OGGETTO Presentazione osservazione.
Progetto: Progetto di riqualificazione del porticciolo di Genova Pegli (GE)
Procedura: Valutazione Impatto Ambientale
Codice Procedura: 10829

*Buonasera,
le osservazioni sono di natura paesistica e progettuale e sono volte a migliorare l'inserimento del porticciolo all'interno del contesto del Risveglio, con commenti in merito al posizionamento del pennello, ai materiali di finitura utilizzati ed alle essenze adottate.*

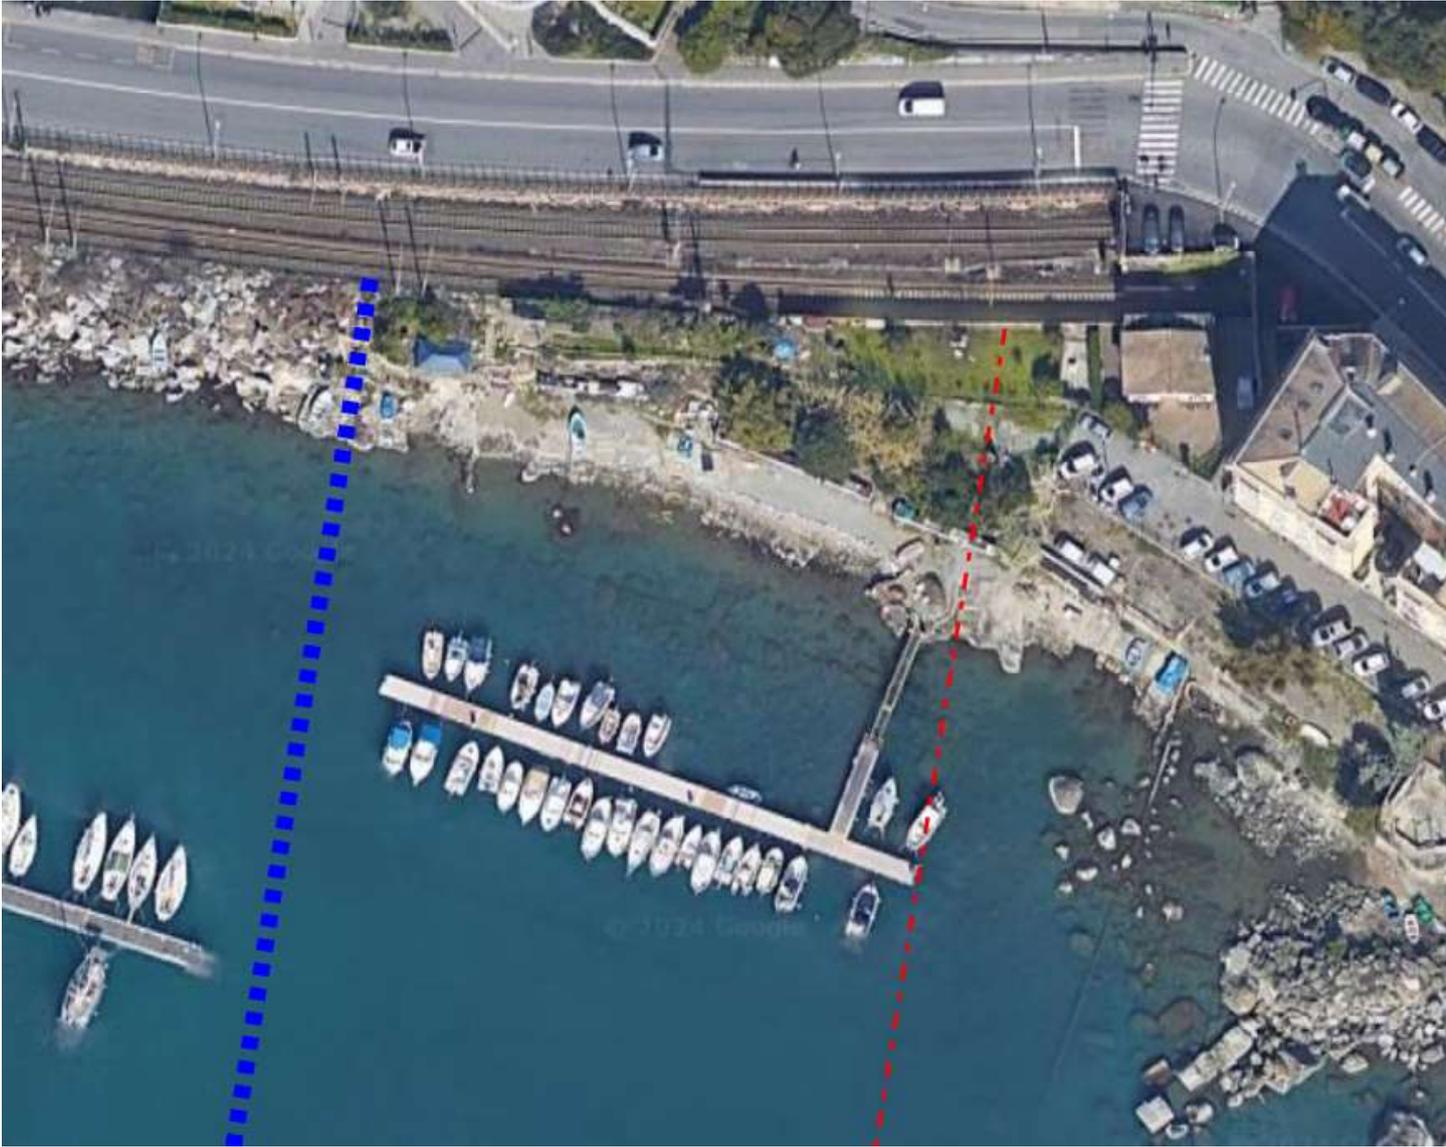
Si noti come il pennello è in aderenza alle scogliere del Risveglio, quasi a soffocarle, oltre a generare un punto con scraso ricircolo di acqua che rischia di fare diventare l’ angolo tra la linea di costa e il pennello un deposito permanente di spazzatura. Qui sotto un suggerimento topografico del limite di dove dovrebbe sorgere il pennello considerando di davvero valorizzare il Capo Risveglio tenendo come limite fisico il punto dove all’incirca inizia ad imporsi la massicciata della ferrovia (area antropizzata). L’area evidenziata a verde deve essere tenuta a verde con piantumazione di alberi ad alto fusto ai fini di creare continuità con il verde

pag. 12 Opere a terra

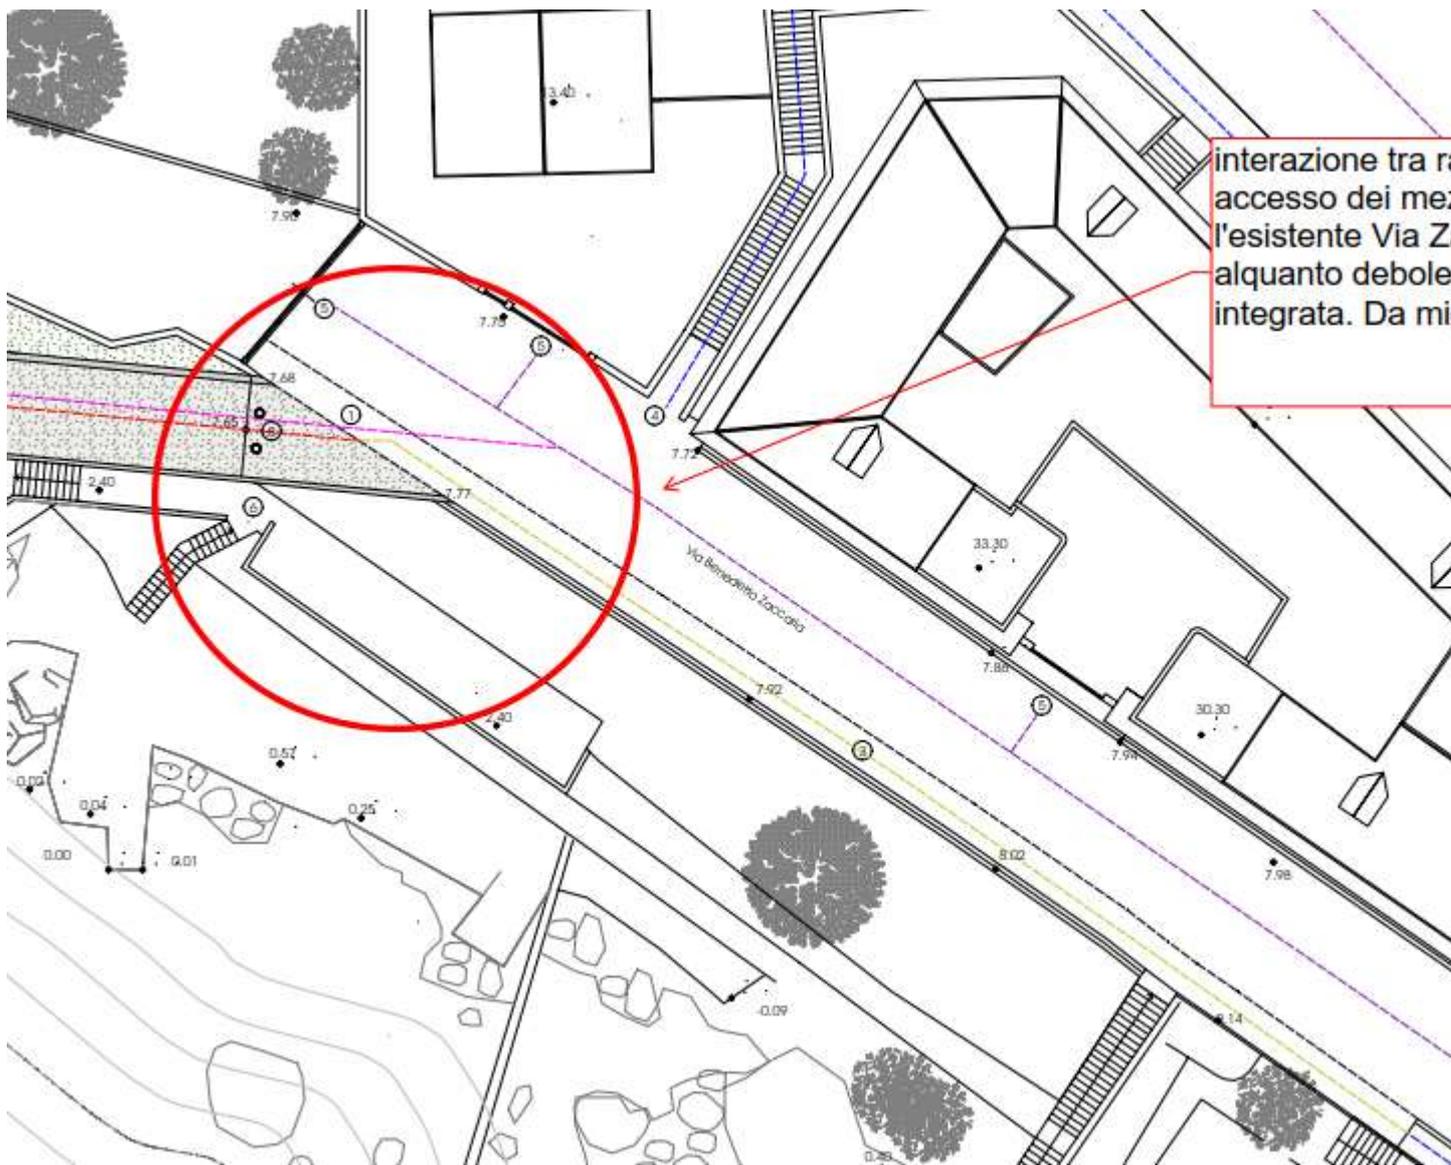
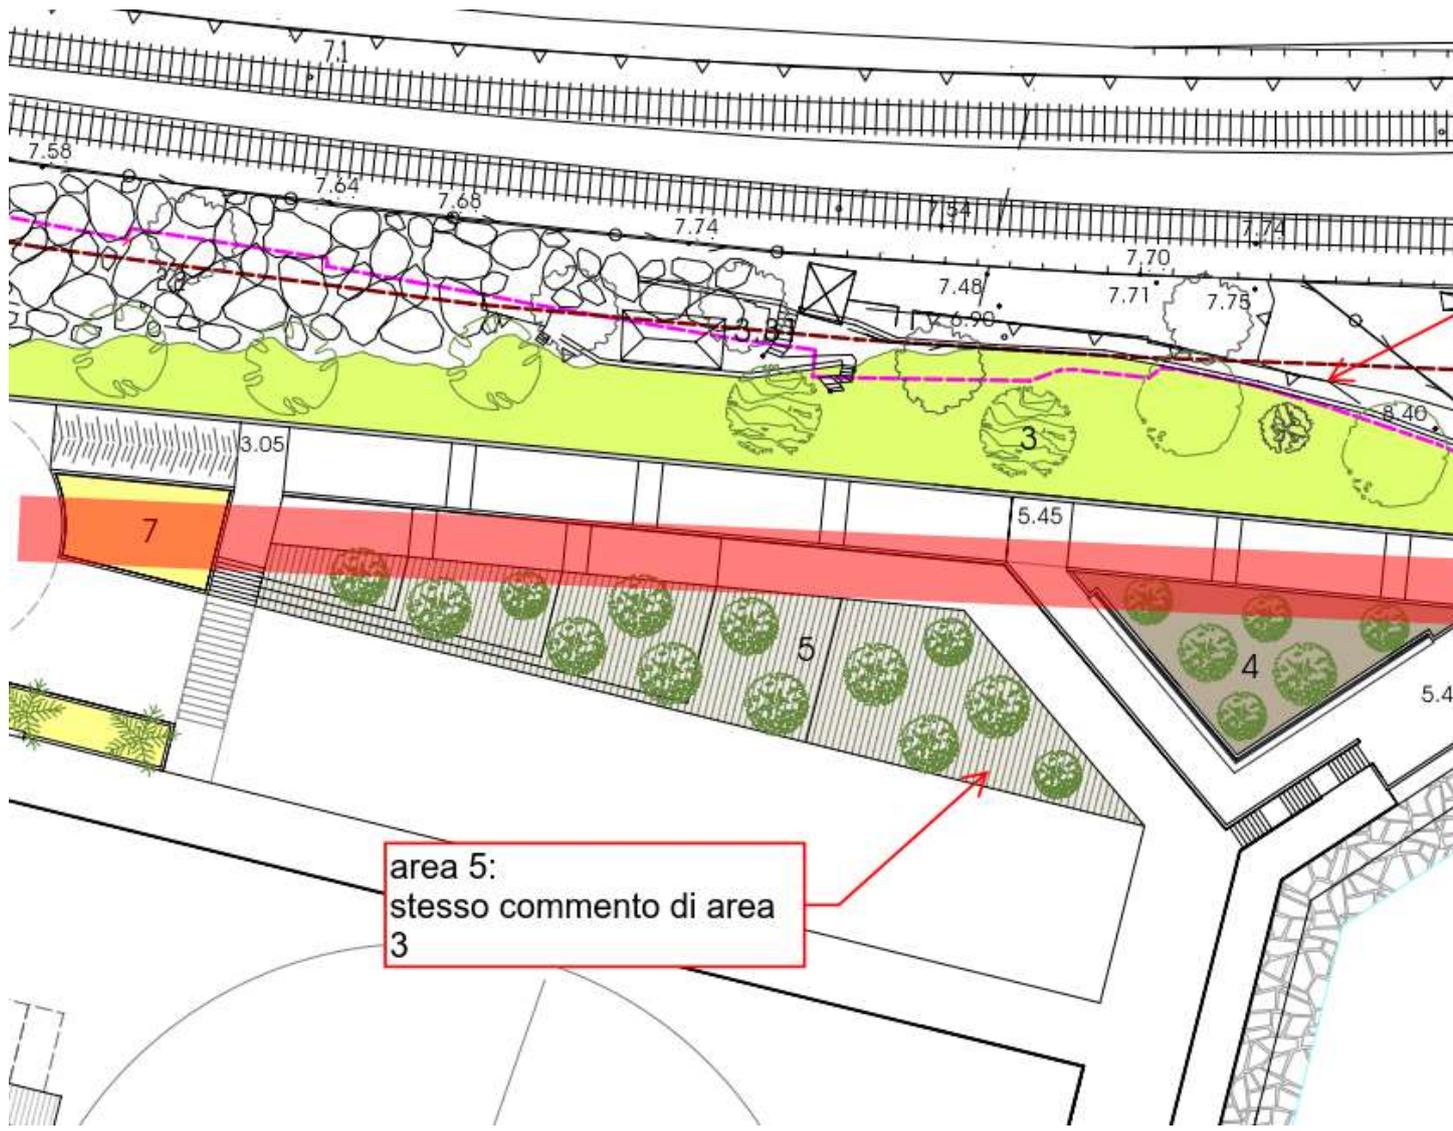
Preso atto della viabilità proposta, che di fatto esclude l'utilizzo di Via Zaccaria come entrata/uscita per i mezzi (consentiti solo mezzi di soccorso), tuttavia non ne viene valorizzata o specificata la trasformazione. La Via diventerà l'accesso per la popolazione al porticciolo da levante e di fatto costituisce la naturale prosecuzione del Lungomare di Pegli all'interno del nuovo approdo per la nautica. Pertanto la via Zaccaria DEVE essere inclusa nel progetto con rifacimento della pavimentazione, eliminazione dei parcheggi in quanto costituirà sostanzialmente l'unico accesso a servizio di Pegli.

Il numero dei posti auto è notevole:

Nella relazione si parla di mobilità alternativa, di incentivare quindi il raggiungimento dell'approdo mediante mezzi di trasporto pubblici o con mobilità leggera e di potenziare gli accessi pedonali al porticciolo. Tuttavia il numero di parcheggi è molto elevato da quello che risulta dalla tavola delle sistemazioni a terra, la banchina è ricoperta all'80% da parcheggi. E' necessario ridurli.

- pag. 12 Le sistemazioni a verde

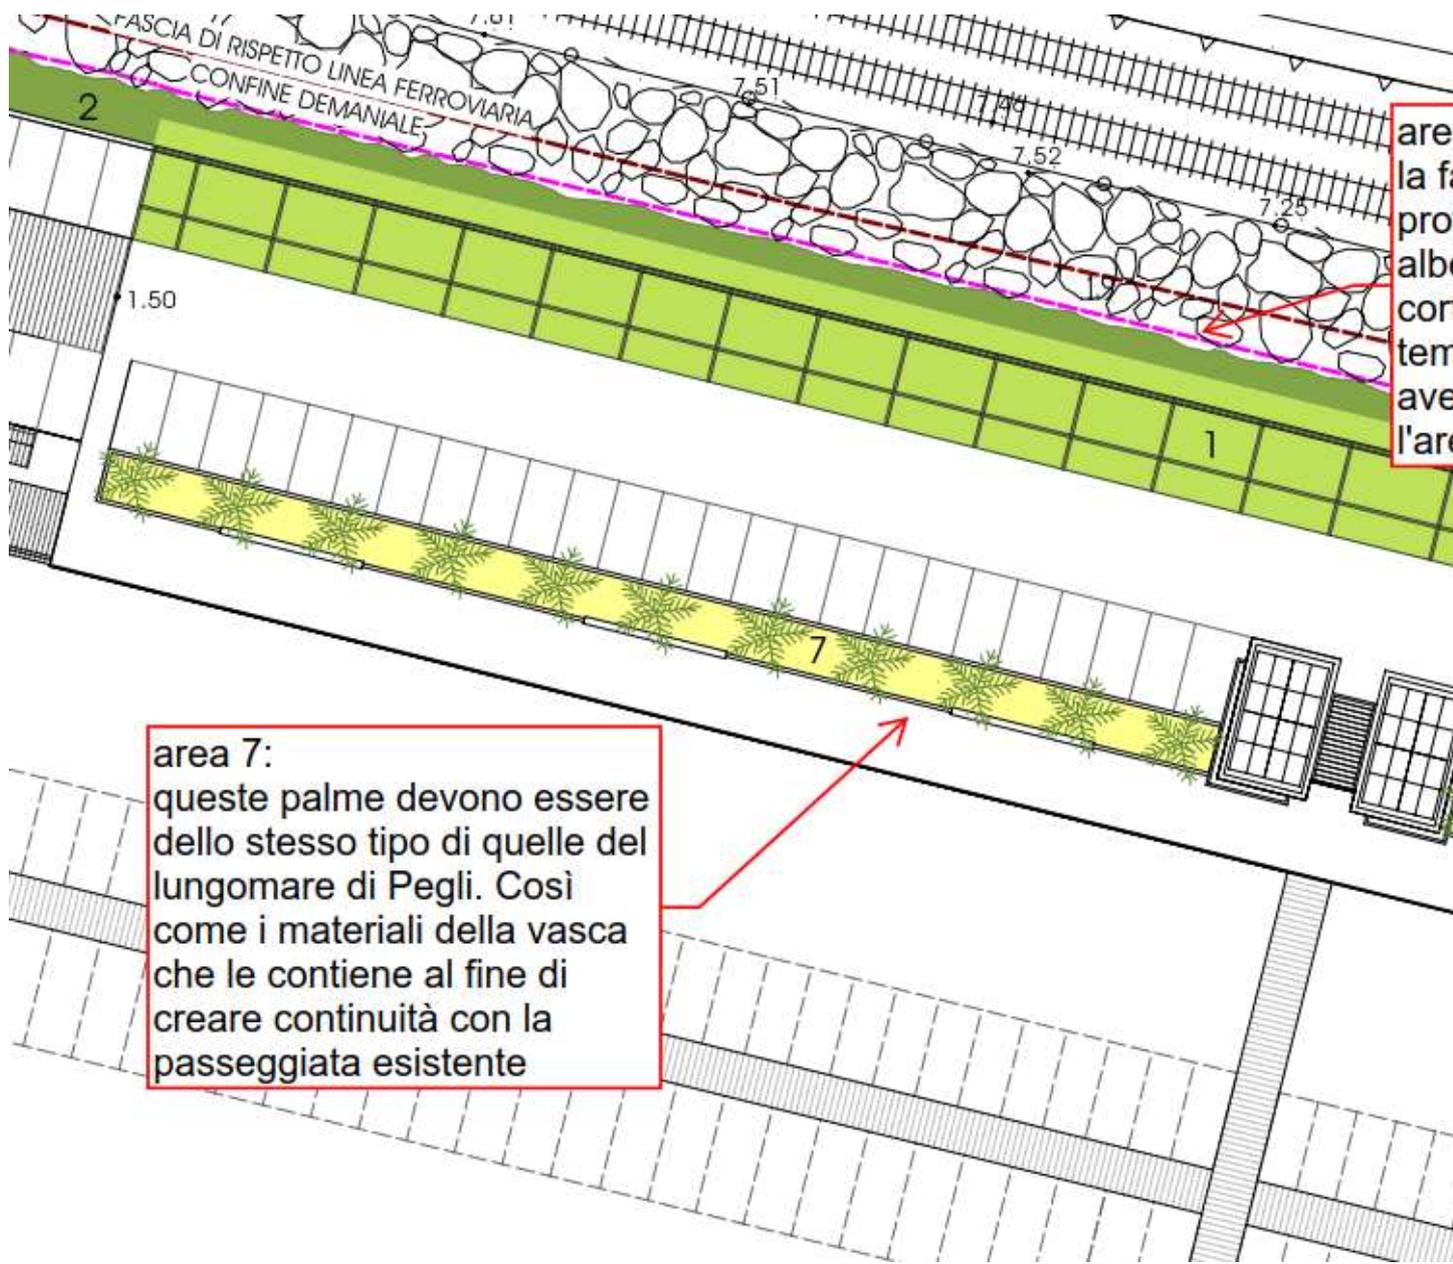
Il progetto del verde andrebbe rivisto in virtù di una reale funzione di filtro che, per come è pensato oggi, disattende questo scopo. Inoltre non è definito chiaramente quanti nuovi alberi verranno piantumati, ritengo che alla luce di estati sempre più torride, e della necessità di limitare gli effetti "isole di calore" sarebbe opportuno avere un rilevante numero di nuove alberature. L'area più prossima al promontorio del Risveglio deve essere sistemata con alberature assimilabili a quelle del Parco di Villa Banfi, andrebbero preferiti gli alberi ad alto fusto in maniera tale da avere con il tempo un verde di qualità.

area 5:
stesso commento di area
3

area 7:
queste palme devono essere
dello stesso tipo di quelle del
lungomare di Pegli. Così
come i materiali della vasca
che le contiene al fine di
creare continuità con la
passeggiata esistente

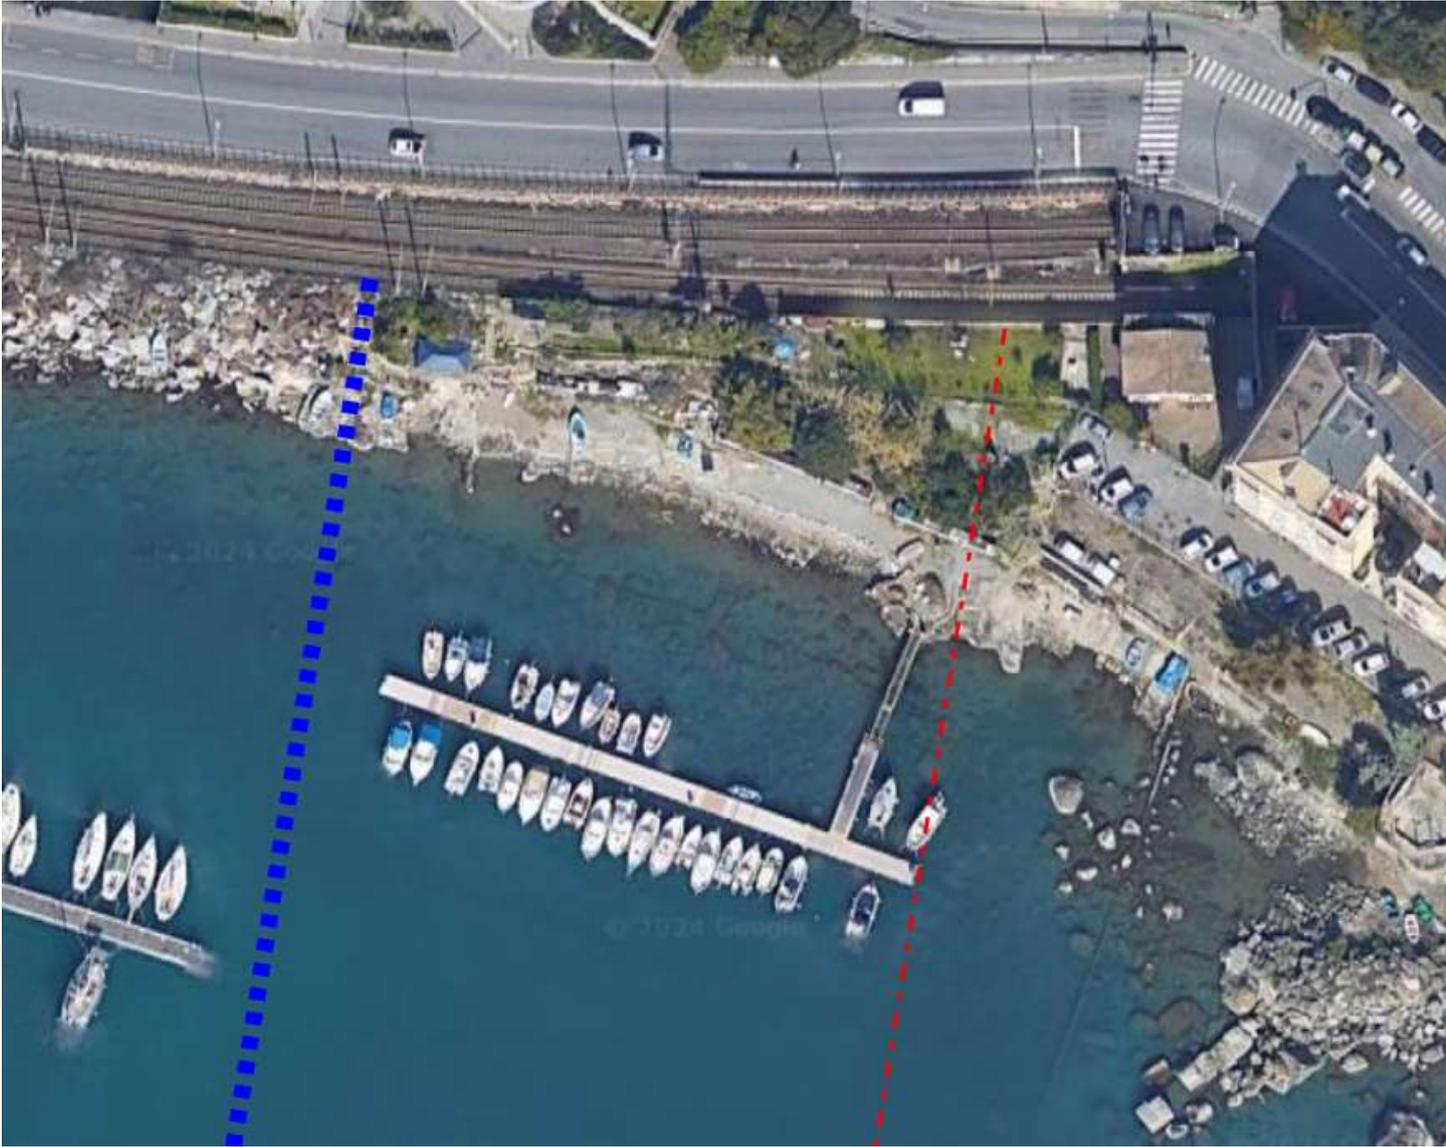
Si noti come il pennello è in aderenza alle scogliere del Risveglio, quasi a soffocarle, oltre a generare un punto con scraso ricircolo di acqua che rischia di fare diventare l’ angolo tra la linea di costa e il pennello un deposito permanente di spazzatura. Qui sotto un suggerimento topografico del limite di dove dovrebbe sorgere il pennello considerando di davvero valorizzare il Capo Risveglio tenendo come limite fisico il punto dove all’incirca inizia ad imporsi la massicciata della ferrovia (area antropizzata). L’area evidenziata a verde deve essere tenuta a verde con piantumazione di alberi ad alto fusto ai fini di creare continuità con il verde
